前回の審議会をふまえた事業者との調整事項

— みなとみらい21中央地区52街区開発事業計画 —

第66回景観審査部会(令和4年1月14日開催)の決定事項

横浜市都市美対策審議会資料

2. オフィス棟東面 圧迫感の軽減（低層部）

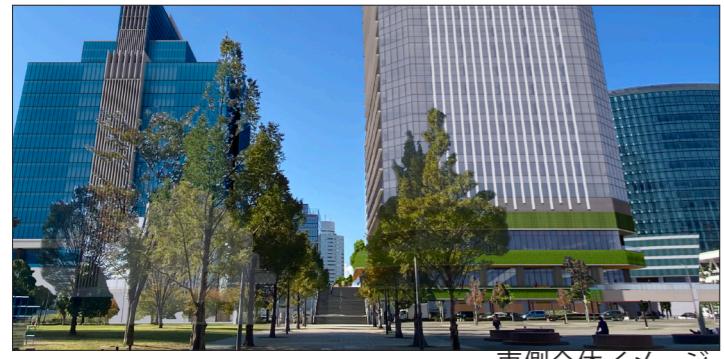
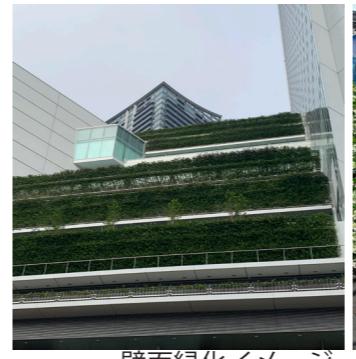
- ・ 全体的に冷たいオフィスの印象がある。4階くらいまで地上レベルと呼応するファサードの雰囲気づくりがあるとよい。
- ・ 同じファサードが200m近く続いていると非常に圧迫感を感じる。美術館のファサードとも呼応するような雰囲気が低層部に少し出てくるとよい。
- ・ 高島中央公園側から見たときに、単調な壁が公園に対して威圧感を生じさせている。
- ・ 54街区側(ソニーシティみなとみらい側)の高さが、少しきつく圧迫感があるように感じる。

オフィス棟の4階レベル(免震層)の北側・南側で計画している壁面緑化を、そのまま東側の高島中央公園側にも延長させてくることで、歩行者が緑をより感じやすく、温かみを感じられるデザインとなるように変更を行っています。

■壁面緑化の追加

- ・免震層部分の四周を壁面緑化することで高層部と低層部の切り替えを明確にし、緑の基壇部としての低層部のヒューマンスケールな構成を強める計画とします。
- ・上端部材があることにより緑の表現が弱まり、部材としての威圧感が強まってしまうので、部材を中止することにより歩行者に対して、緑をより感じられる計画とします。

a. CT 目隠し部材をガラスへ変更

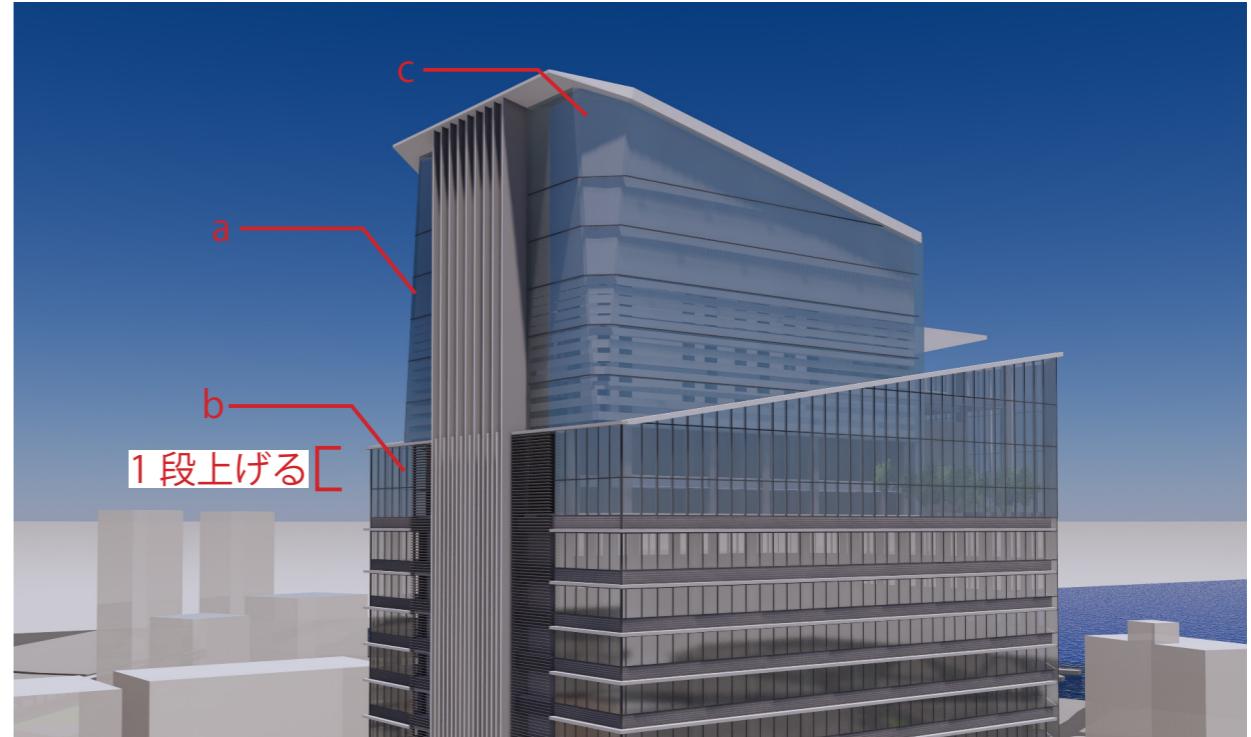
- ・ 頭頂部は少し多様性が出てきててもよい。象徴性を高める工夫は今後検討が必要である。
- ・ (海から陸へ上昇するというより)、海側が高くなっているという印象のほうが強い。
- ・ 夜間の頭頂部のライティングと併せて、デザインを検討してほしい。

オフィス棟のクーリングタワー部分を建物本体と同様にガラスファサードに変更することで、一体性を持たせるデザインに変更しています。それにより、西側妻面の縦リブ部分を際立たせ、53街区WEST棟との協調性を強めると共に、クーリングタワー部分の大きなボリューム感を軽減させています。

アルミルーバーをガラス CW に変更することで縦リブ部分を際立たせ、53街区との協調性を強めます。同時に大きなボリューム感を分節することで圧迫感を軽減します。

西側の外周 CW を一段上げることにより、頭頂部 CT のボリューム感を軽減する計画とします。

クーリングタワーの西側を三角形状に隅切ることで、ボリューム感を軽減し、建物としての象徴性を持たせる計画とします。

5. バリアフリーに配慮した動線計画

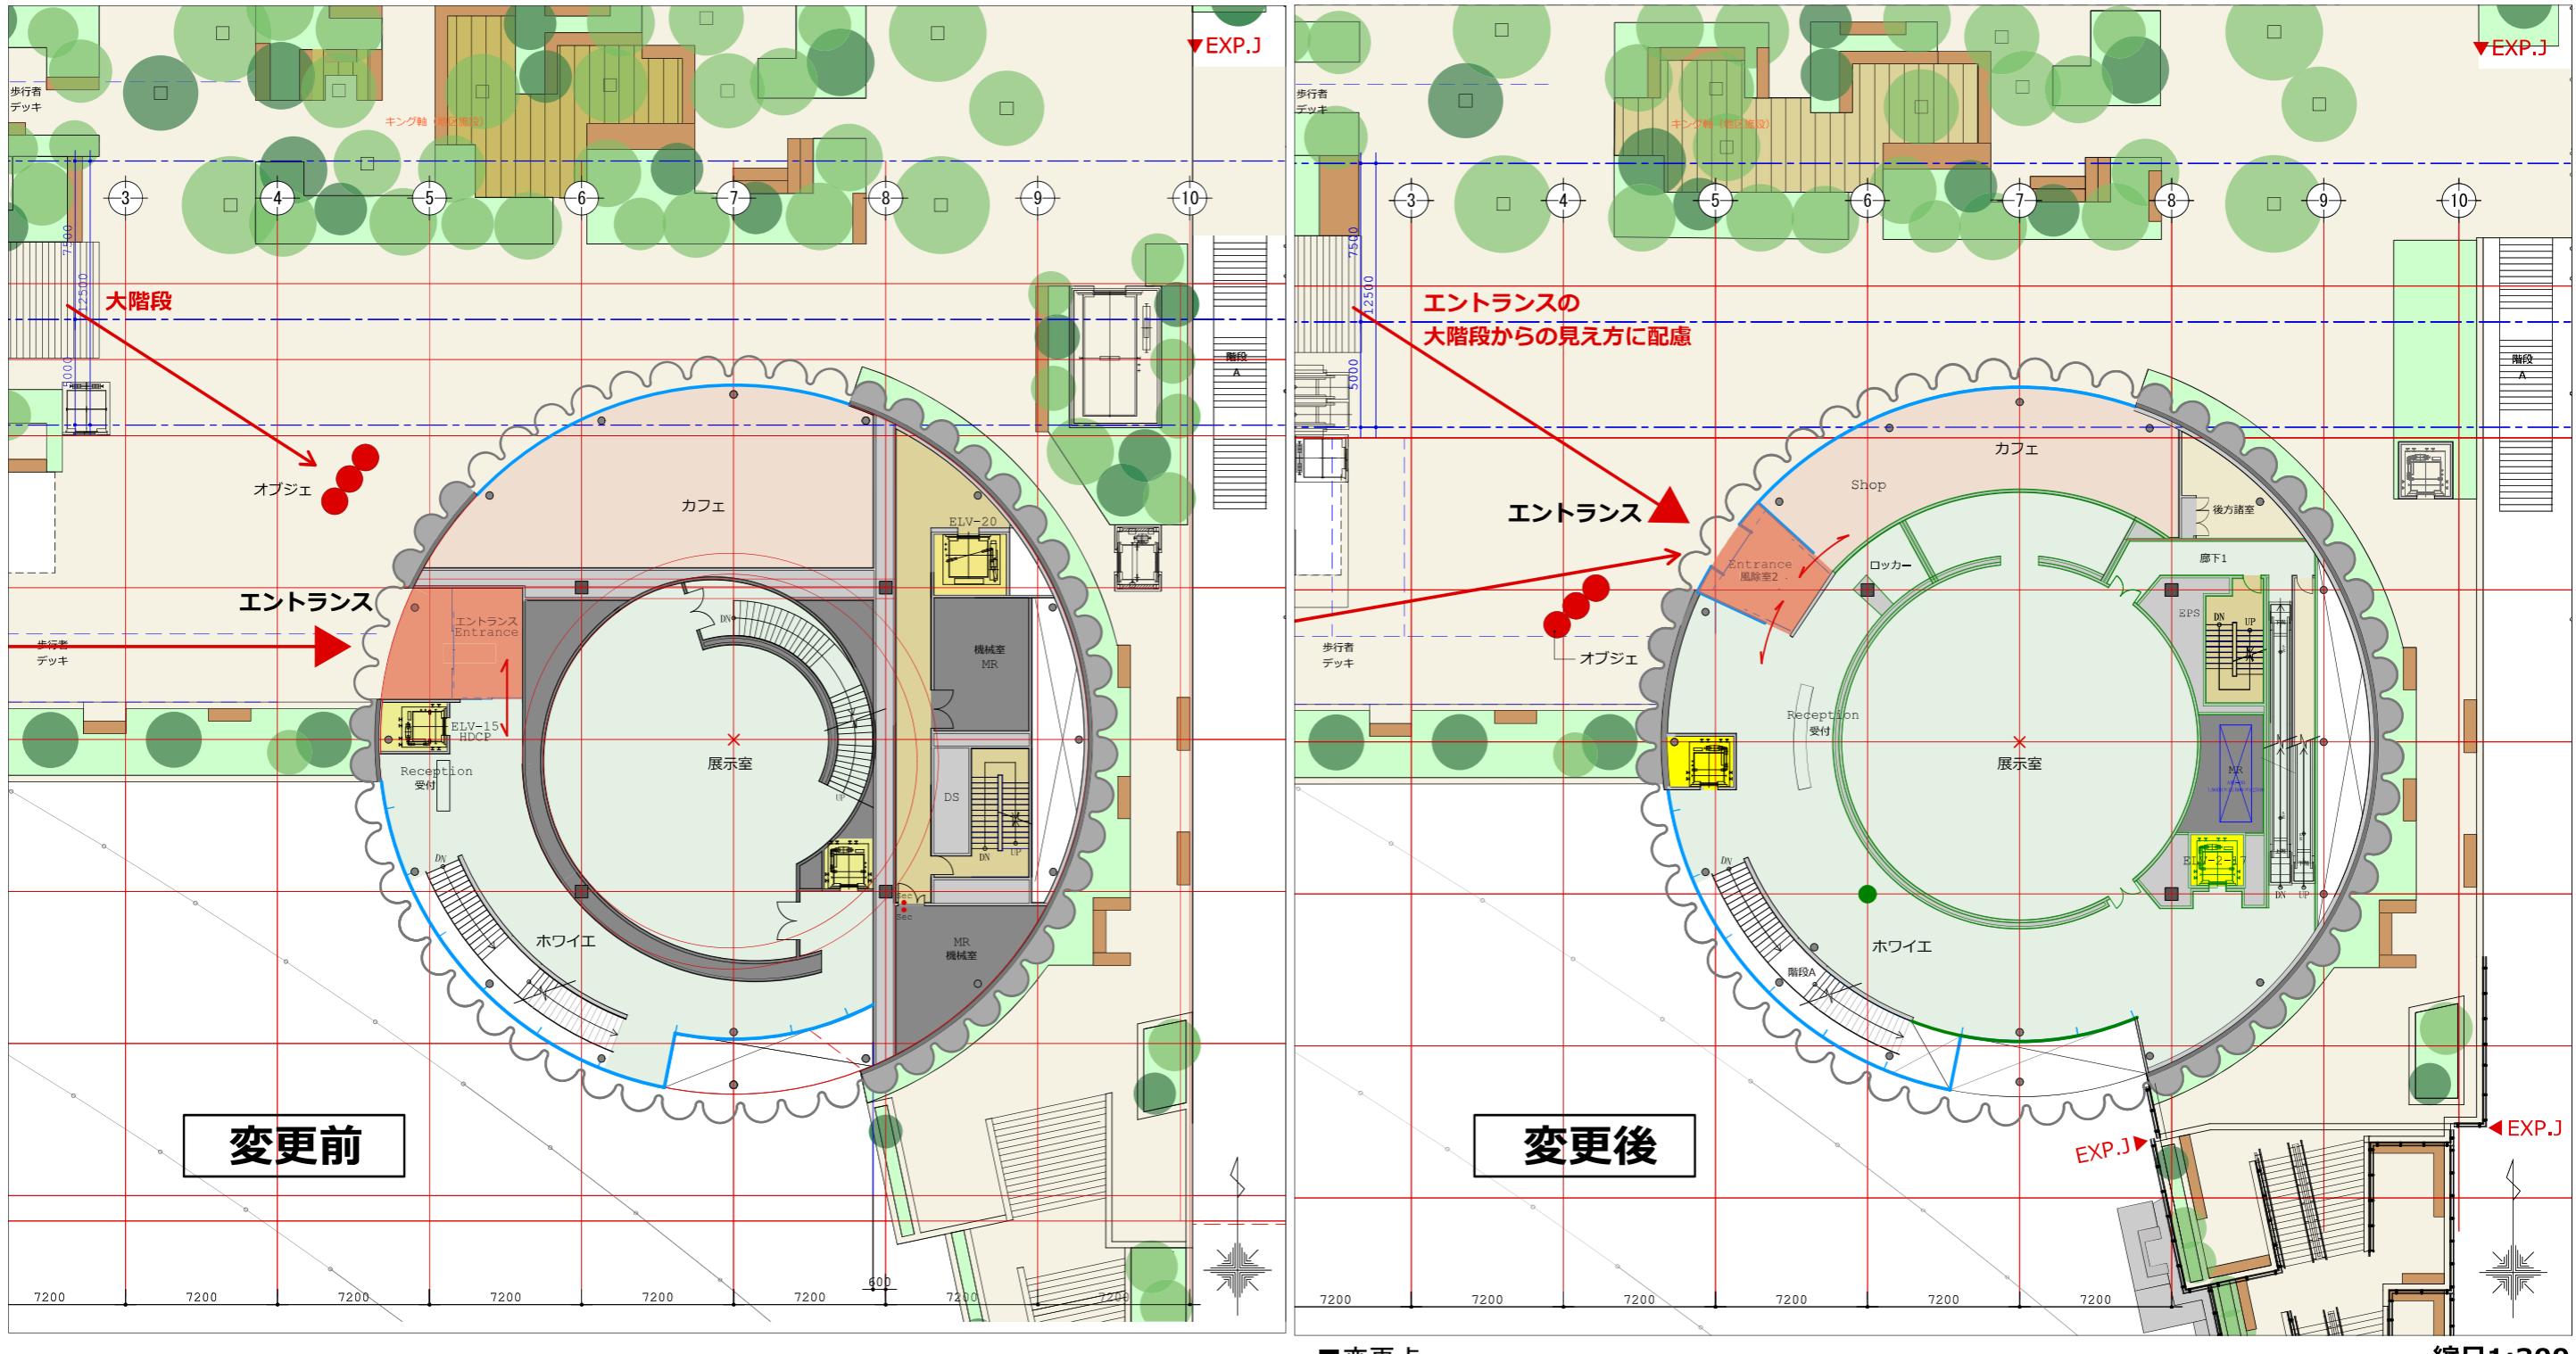
- ・2階に上がるときに見えやすく、乗りやすい位置にエレベーターを設置するなど、スムーズな動線によるバリアフリー化を図ること。
- ・車椅子の方など、どんな人でも2階のデッキレベルと1階の地上レベルをスムーズに歩けるとよい。特に、地上レベルから2階デッキに上がる最後のところのバリアフリー化は検討してもらいたい。
- ・誰にでも分かりやすいサイン計画を行ってもらいたい。

当初オフィス棟の足元に設置予定だったエスカレーターを大階段の脇に移動させることで、視認性を高め、デッキレベルへスムーズに移動できるよう変更しています。また、エレベーターシャフトと集約化することにより、縦動線がわかりやすい計画としています。

縦動線となるEVシャフトの視認性を高めることにより、新高島駅から訪れた人々がスムーズに移動できるような計画とします。

エスカレーターが移動したことにより、キング軸に対してイノベーションスタジオを開くことができ、外部とのつながりをより強くする計画とします。

縦動線を利用した人がレベル差による水盤、アートガーデン、キング軸の緑のシークエンスの変化を感じながら、上がった先に美術館のエントランスを視認しやすい計画とします。

2階平面図 前回との比較図

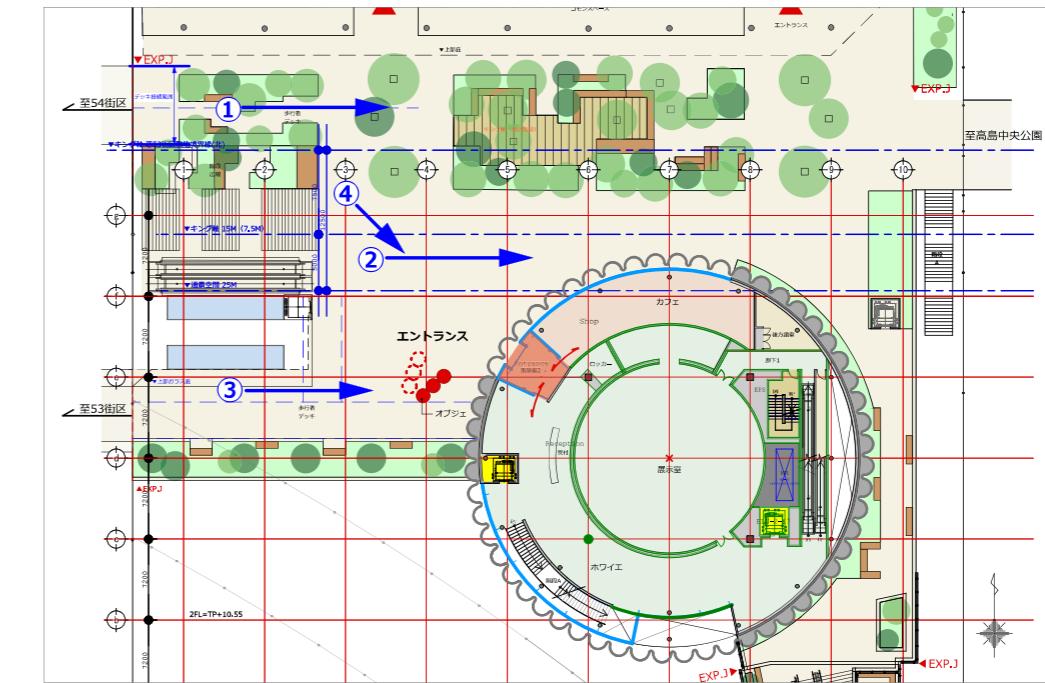
- ・美術館への入口が少しわかりにくい。入口をキング軸側にもっと見せたほうが分かりやすい。
- ・デッキの広場でも美術館らしさを感じさせる工夫があるとよい。

美術館のメインエントランスは、キング軸の中心側に向けることで視認性を向上させるよう変更しています。カフェとエントランスが一体的にぎわいを創出するよう、具体的なしつらえについては引き続き協議していきます。また、エントランス付近にはオブジェを置き、キング軸上でもアートが感じられるよう計画しています。

- ・ エントランス位置変更
(キング軸側へメインエントランスを向ける)
(カフェ・美術館の一体利用を促すため カフェ→美術館のつながり改善)
- ・ 中央展示室最大化
- ・ 美術館内に動線としてエスカレーター追加
